**Правила № 51 (шум, производимый транспортными
средствами категорий М и N): дополнительные
положения, касающиеся уровня звука**

Предложение по дополнению 2 к поправкам серии 3 к Правилам № 51

**Представлено неофициальной рабочей группой
по дополнительным положениям об уровне звука***

Рис. 1
Схематическая диаграмма процесса оценки соответствия ДПУЗ согласно приложению 7

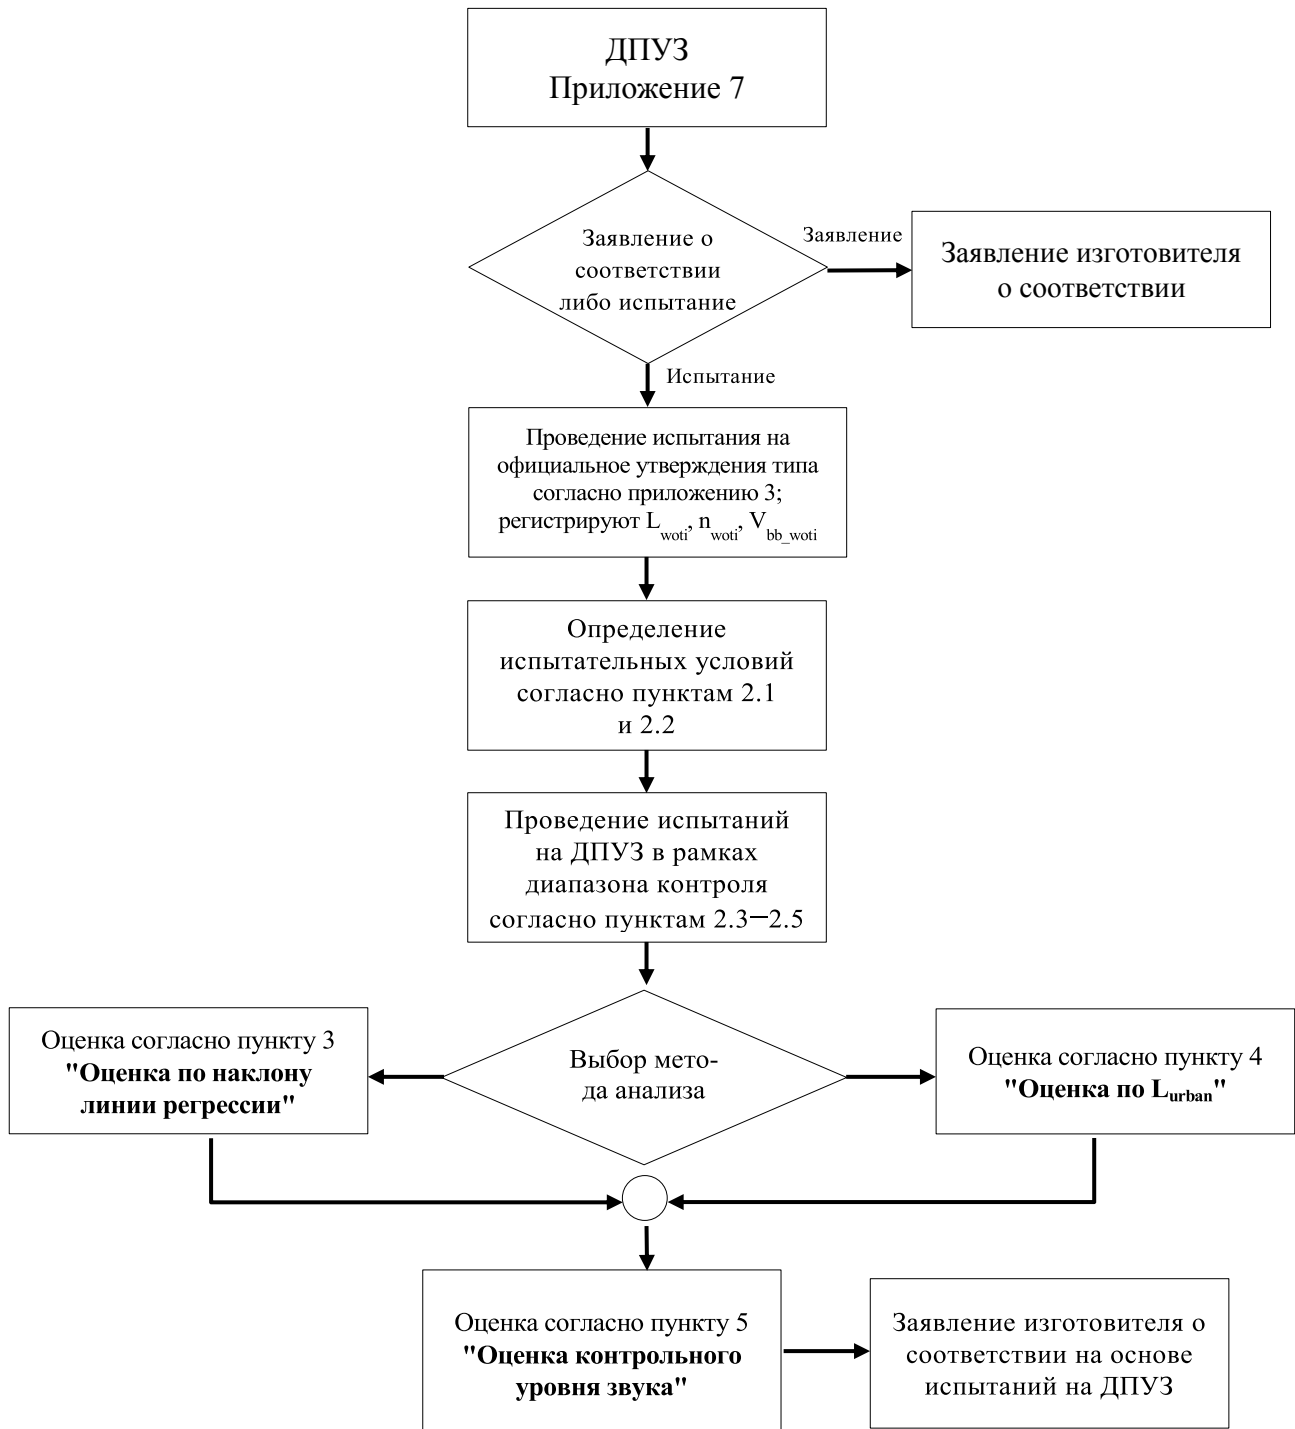
1.12 Были включены схематические диаграммы.
